ÚZEMNÍ PLÁN MĚSTA BRNA

Textová část odůvodnění Příloha č. 4
kapitola 18

ROZHODNUTÍ O NÁMITKÁCH (VČETNĚ ODŮVODNĚNÍ)

b) Veřejná projednání Návrhu ÚPmB z roku 2020 (červen)

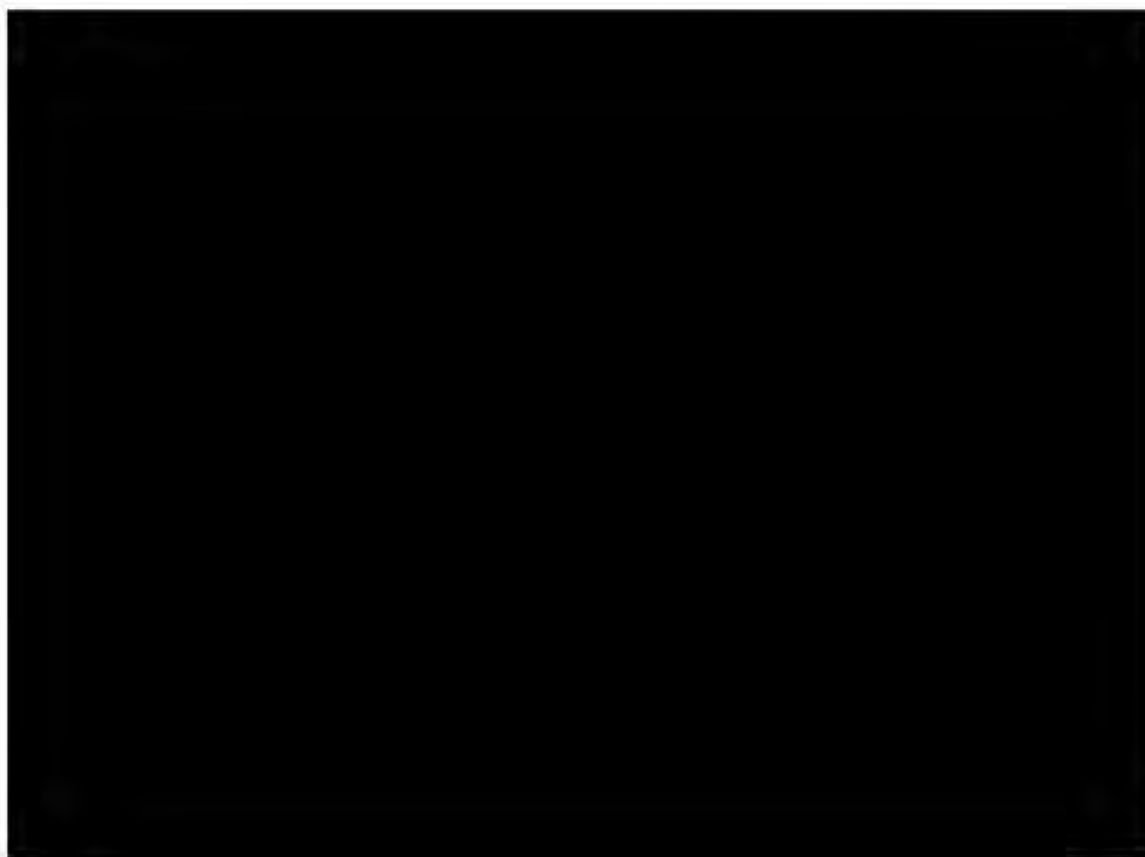
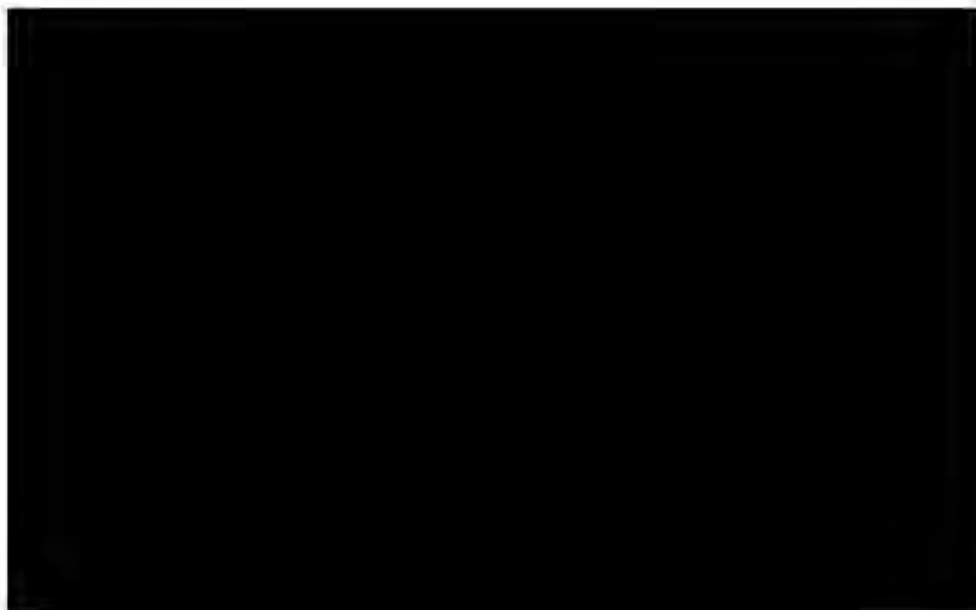
Nesouhlasím se změnou plochy v návrhu územního plánu na Městskou zeleň. Pozemek je nyní veden z větší části ve funkční ploše čistého bydlení a částečně vedený jako městská zeleň.

Navrhovaný územní plán většinu pozemku řadí do plochy městská zeleň. Vzhledem k tomu, že touto změnou dojde ke znehodnocení našeho majetku a způsobení újmy, nesouhlasíme s navrhovanou změnou.
